Fachstellungnahme zum UVP-Gutachten

KKW TEMELÍN 3 & 4

REPORT
REP-0387

Wien 2012

Abbildung 1: Strom-Import-Export-Saldo der EU-Mitgliedstaaten 2010:

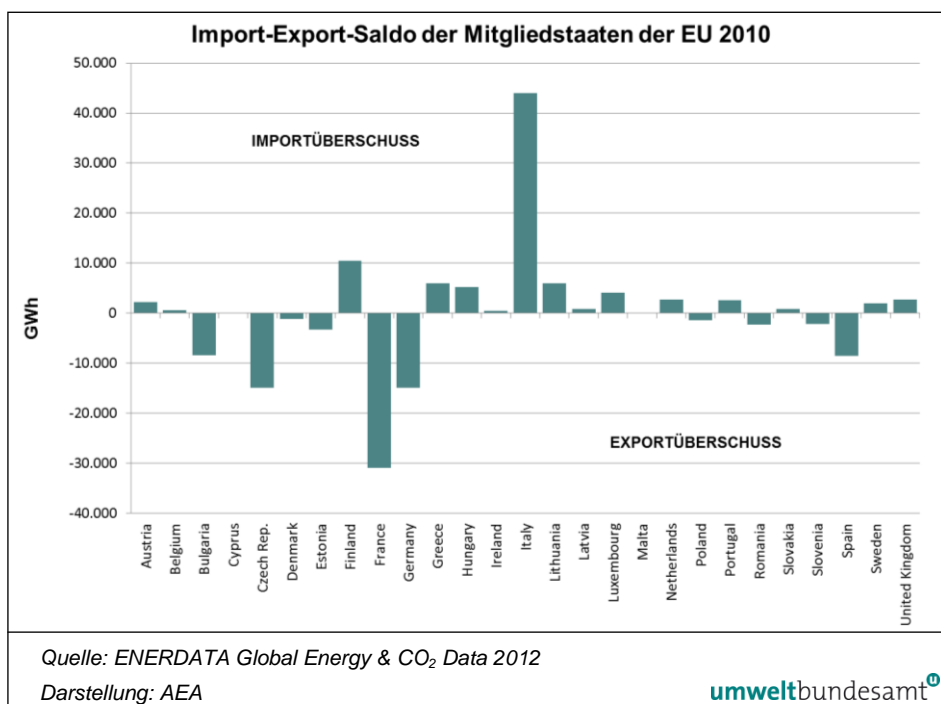
Diese Aussagen werden vom UVP-Gutachter unreflektiert übernommen. Der Gutachter kommt zum Schluss, *dass ohne den Ausbau der neuen Kernkraftanlage Temelín nach 2020 ein Defizit auf der Seite der Produktion infolge der Abschaltung der Kohlekraftwerke wegen Mangel an inländischen Kohlequellen entstehen wird.*

Dem ist entgegen zu halten, dass sich die Tschechische Republik in den Jahren nach der Inbetriebnahme der Kernkraftwerksblöcke 1 und 2 in Temelín zum zweit-größten Stromexporteur in der Europäischen Union entwickelt hat (siehe Abbildung 1).

Abbildung 2: Entwicklung der Netto-Stromerzeugung in der Tschechischen Republik 1990–2010.

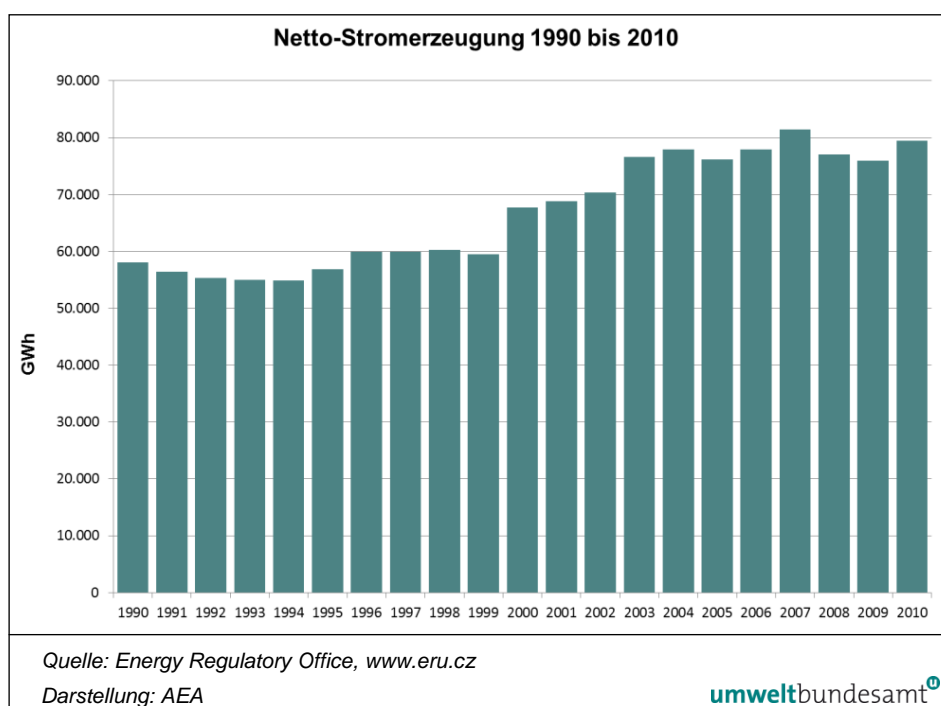
Die Netto-Stromerzeugung in der Tschechischen Republik hat sich seit dem Jahr 1999 um ein Drittel erhöht (siehe Abbildung 2), der Netto-Stromverbrauch ist im selben Zeitraum aber nur um ca. 16,5 % gestiegen.

Abbildung 4: Anteil des Exportsaldos an der Netto-Stromerzeugung 1990 bis 2010.

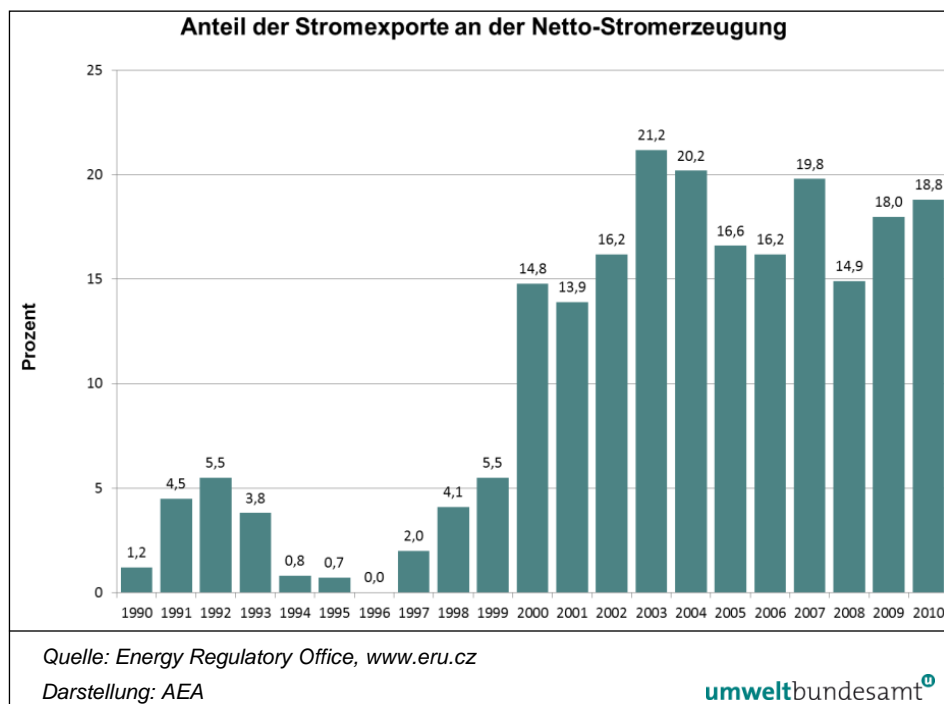
Der UVP-Gutachter hat die Angaben des Projektwerbers anscheinend ungeprüft übernommen und gibt an, dass die Tschechische Republik momentan elektrische Energie in einem Volumen von etwa 12 TWh jährlich exportiert.

Aus Abbildung 4 ist ersichtlich, dass der Anteil der Stromexporte an der Netto-Stromerzeugung mit der Inbetriebnahme des ersten Reaktorblocks im Kernkraftwerk Temelín im Jahr 2000 sprunghaft von 5,5 % auf 14,8 % gestiegen ist und seit damals auf hohem Niveau verbleibt. Der höchste Anteil wurde im Jahr 2003 mit 21,2 % erreicht. Im Durchschnitt betrug der Anteil des Stromexports an der Nettoerzeugung in den letzten 10 Jahren 17,6 %.

Abbildung 5: Baukosten von fertig gestellten Reaktoren und veranschlagte Kosten von neuen Reaktoren in 2009USD/kW (Barwert).

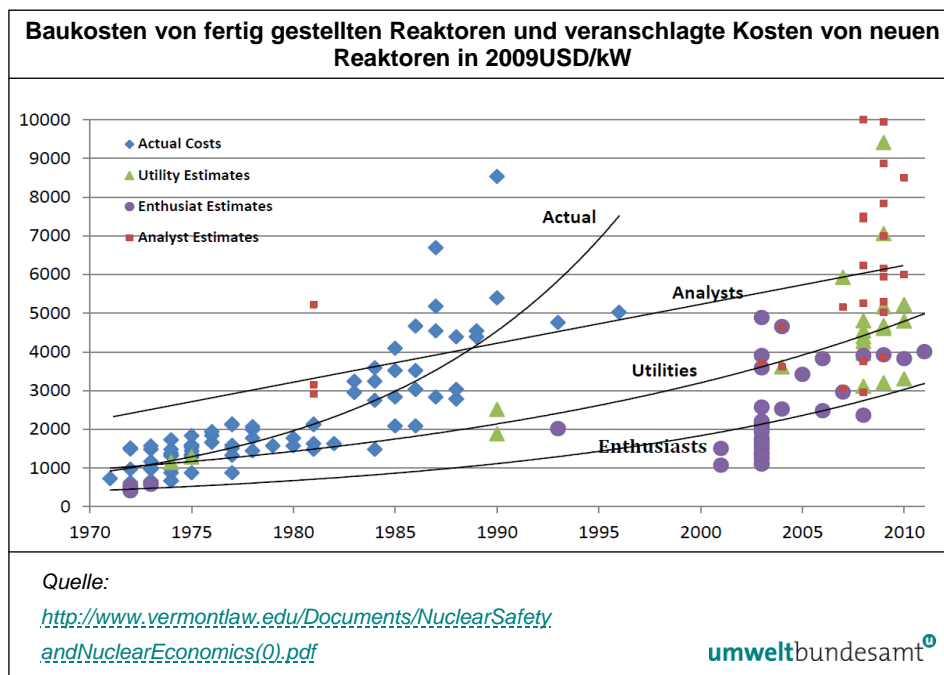
Abbildung 5 zeigt eine Gegenüberstellung der Baukosten von amerikanischen Kernkraftwerken mit der aktuellen Kostenabschätzung für potenzielle neue Projekte. Daraus zeigen sich eindeutig negative Lernkurven. Die aktuellen Kostenabschätzungen der Energieversorger sind heute bereits drei Mal so hoch wie die ursprünglichen Schätzungen, die vor einigen Jahren (2005–2008) von einer „Renaissance“ der Kernenergie ausgegangen sind. Unabhängige Analysten an der Wall Street erwarten bereits Kosten, die das 5-fache der ursprünglichen Schätzungen betragen.

Abbildung 6: Angaben zu den spezifischen Investitionskosten der Kernkraftwerksprojekte in Olkiluoto und Flamanville, die zwischen 2004 und 2012 veröffentlicht wurden (Quellen: TVO, Areva, EdF, div. Medienberichte, Darstellung: AEA)

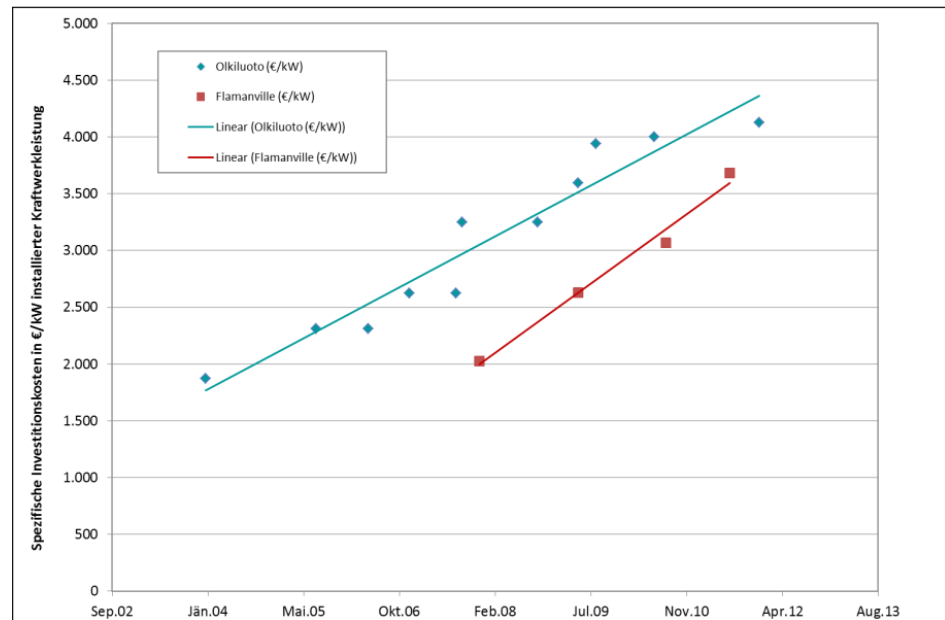
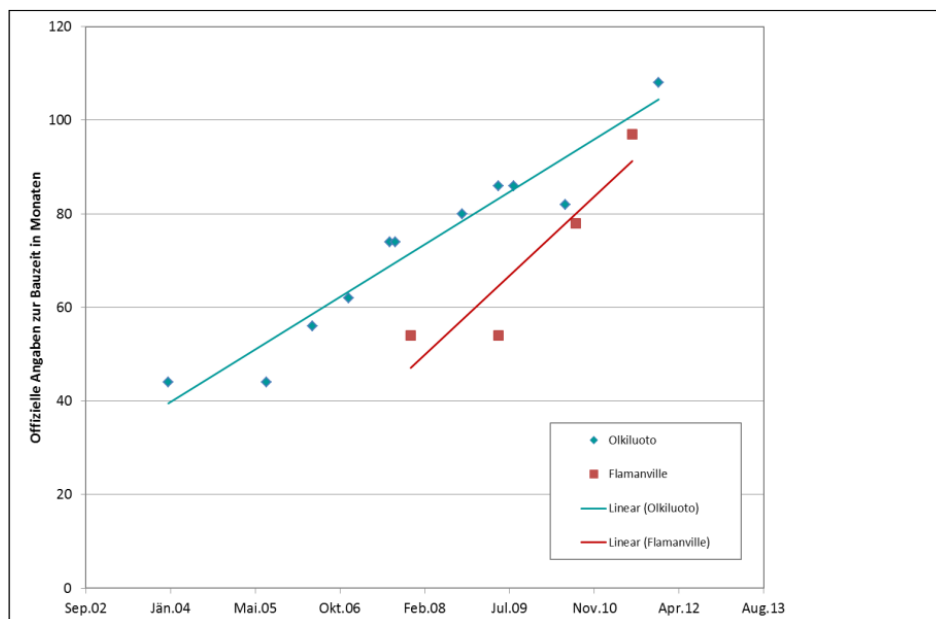
Die Kostenüberschreitungen und Bauverzögerungen der Projekte in Olkiluoto und Flamanville sind in Abbildung 6 und Abbildung 7 dargestellt. Beim Projekt in Olkiluoto haben sich sowohl die Kosten als die Bauzeit gegenüber der Planung bereits mehr als verdoppelt. In Flamanville, wo mit dem Bau ca. 1,5 Jahre später begonnen wurde, zeigen sich ähnliche Entwicklungen.

Beide Anlagen sind noch bei weitem nicht fertig gestellt. Die Fertigstellung des Kernkraftwerks Olkiluoto wird derzeit für August 2014 erwartet, die von Flamanville für 2016. Weitere Kostensteigerungen und Bauverzögerungen sind angesichts der bisherigen Entwicklungen sehr wahrscheinlich.

Abbildung 8: Darstellung der Vermeidung von CO₂-Emissionen beim Ersatz von Kohlekraftwerken durch andere Technologien in kg vermiedene CO₂-Emissionen je investiertem USD (LOVINS et al. 2008)

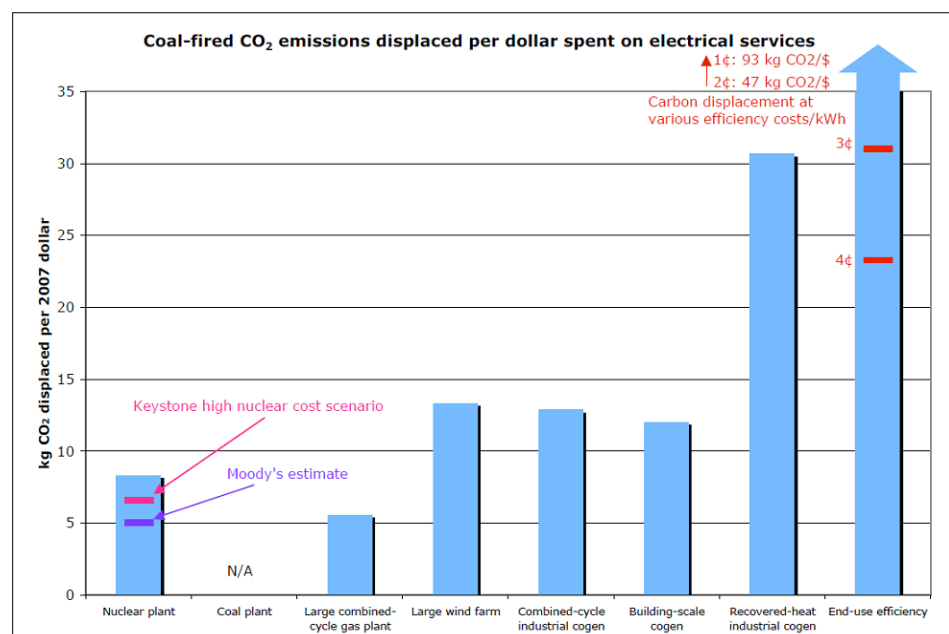
Im Zusammenhang mit der geforderten Darstellung des Nettobeitrags für die Gesellschaft muss darauf hingewiesen werden, dass die Nutzung der Kernenergie eine unwirtschaftliche Maßnahme zum Ersatz von Kohlekraftwerken und zur Reduktion von CO₂-Emissionen ist.

Wie aus Abbildung 8 ersichtlich ist, gibt es eine Vielzahl von Maßnahmen zur Vermeidung von CO₂-Emissionen, die deutlich effizienter sind als die Errichtung von Kernkraftwerken. Dazu zählen insbesondere Energieeffizienzmaßnahmen beim Endverbraucher, Wärmerückgewinnung und industrielle Kraft-Wärme-Kopplung sowie Windkraftanlagen.
